Bericht des Kärntner Landesrechnungshofs

Klinikum Klagenfurt am Wörthersee
Ausbau Koronarangiographie
(Großvorhabensüberprüfung)

LRH-BERICHT-13/2025

Abbildung 6: Ausschnitt aus dem Masseplan für die Berechnung des Gerüstes

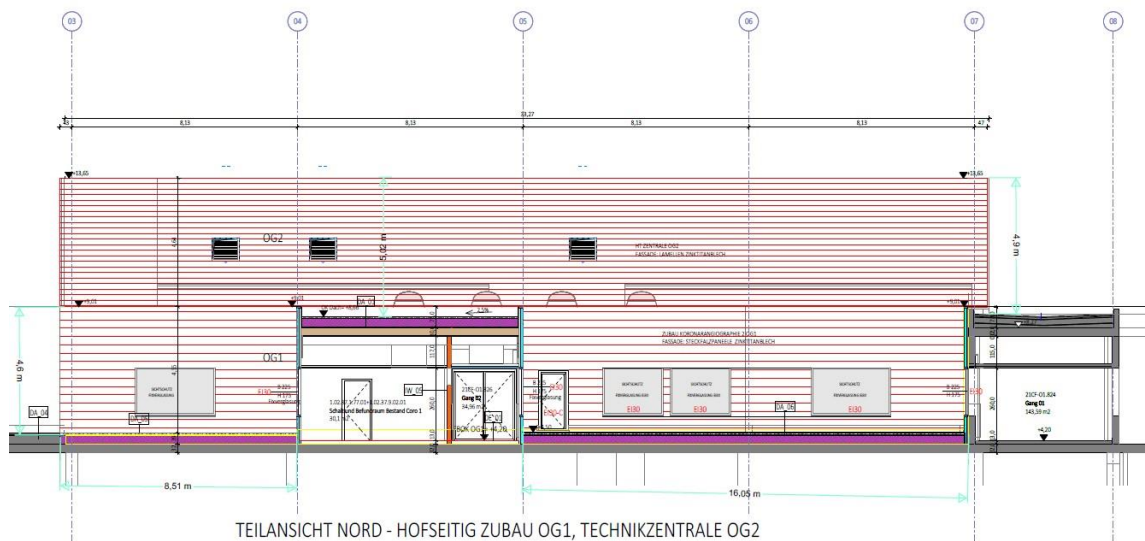
- 19.1 Für die Erfassung der Leistung für Herstellung des Gerüsts erstellte der Planer einen gesonderten Massenplan, da diese Leistung nicht im BIM-Modell enthalten war. Die geplanten Gerüstflächen waren eingefärbt dargestellt und bemaßt. Eine genaue Berechnung der Gerüstflächen und Herleitung der gesamten Fläche lag nicht vor.

- 19.2 Der LRH stellte hinsichtlich der Gerüste fest, dass die Summe der eingefärbten und bemaßten Flächen im Massenplan nicht mit der Menge der Position im Leistungsverzeichnis übereinstimmte. Der LRH empfahl, eine durchgehend nachvollziehbare Ableitung der Mengen von den Plänen bis hin zum Leistungsverzeichnis. Darüber hinaus empfahl der LRH, speziell die Mengen des Gerüstes zu verifizieren.

Abbildung 7: Dreikantleisten und Klemmprofile

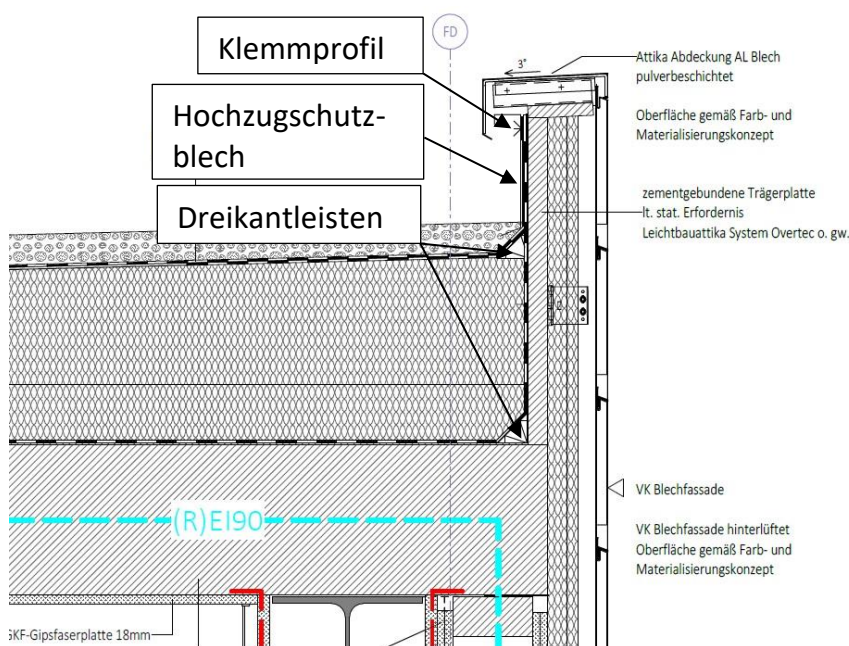
- 23.1 Die Massenberechnung der Attika ergab eine Länge der Hochzüge von 327 m. Die Dreikantleisten und Klemmprofile waren mit einer Länge von 273 m unter dem Ausmaß der Hochzüge der Attika. Da die Dreikantleisten und Klemmprofile zumindest der Attikalänge entsprechen müssten, waren die Mengen im Leistungsverzeichnis zu gering.
